**Asunto: avance habilitación áreas comunes**

### **REF: CONEXIONES ELECTRICAS CONJUNTO RESIDENCIAL VENECIA CENTRAL PH**

Informe de la revisión realizada el día 13 de octubre de 2023 a las conexiones eléctricas realizadas en los tableros generales del proyecto.

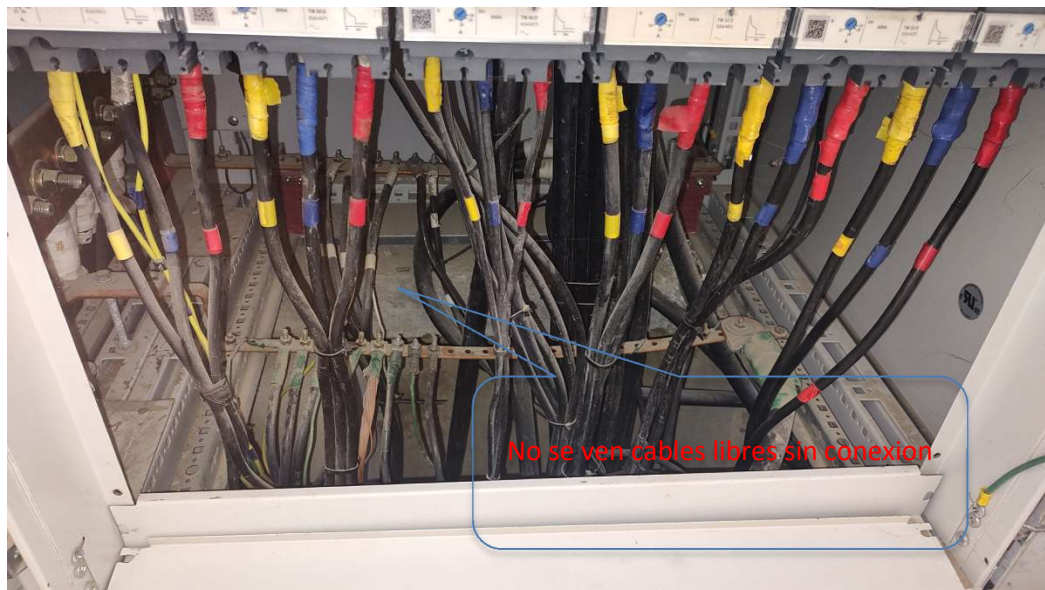
- Al retirar la tapa que cubre estos interruptores encontramos que estos 4 interruptores marcados TDBAP (tablero de distribución bombas agua potable), TD ZCT3 (tablero de distribución zonas comunes torre 3), TD ZCT4 (tablero de distribución zonas comunes torre 4) y TD ZCT5 (tablero de distribución zonas comunes torre 5), no cuentan con acometidas conectadas, no existen en el interior del tablero cables sueltos pendientes de conexión.

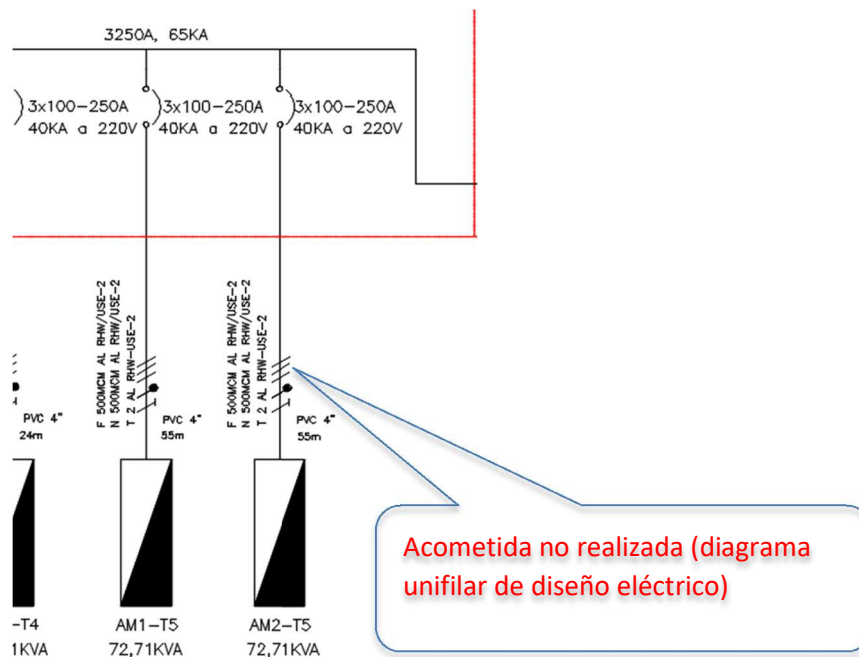
- Ante la gravedad de lo encontrado revisamos el tablero general de acometidas y allí encontramos que el interruptor marcado como Q12 y que debe alimentar el tablero de medida No 2 de la torre 5 se encuentra sin cables conectados.

Este interruptor no cuenta con cables de salida conectados

Este interruptor no cuenta con cables de salida conectados

Procedimos a apagar este interruptor y en nada afecto el servicio de energía de la torre 5.

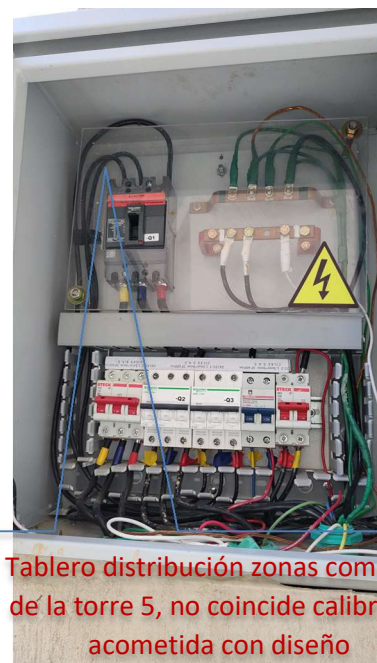
- El tablero No 2 de la torre 5 se encuentra conectado directamente desde el barraje principal del tablero de medida No 1 de la misma torre 5, esta conexión no se realizó desde el tablero general de acometidas como esta en el diseño, poniendo en riesgo de sobrecarga, cortocircuito e incendio las instalaciones eléctricas del conjunto, además de estar infringiendo las normas técnicas y del operador de la red, con esta conexión se beneficia únicamente P.J. de manera económica, poniendo en riesgo a los habitantes del conjunto. Según diseño cada uno de los tableros de medida llevan una acometida en 3#500+1#500MCM AL y solamente se instaló una para los dos tableros.

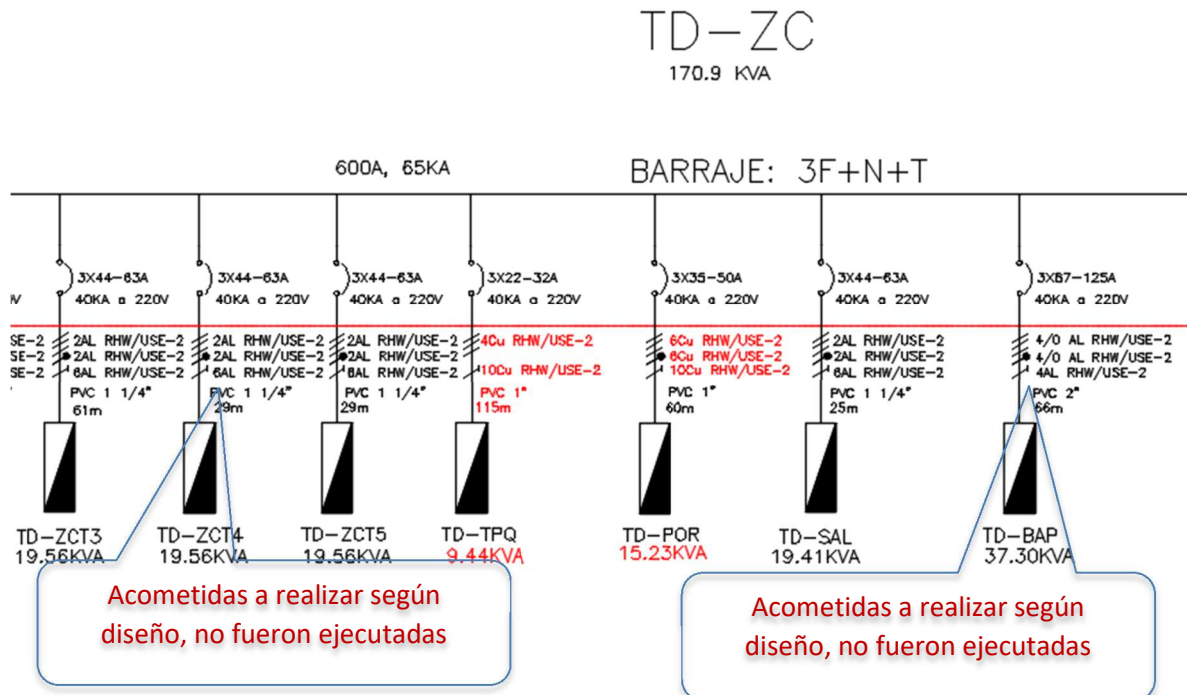
- Se revisaron los tableros de distribución de bombas, zonas comunes torre 3 y 4 pero no pudimos determinar desde donde se conectaron, claramente no están conectados desde el tablero general de distribución de zonas comunes como está establecido en el diseño y pueden estar sobrecargando otras

acometidas como pasa con la acometida del tablero de medida 1 de la torre 5.
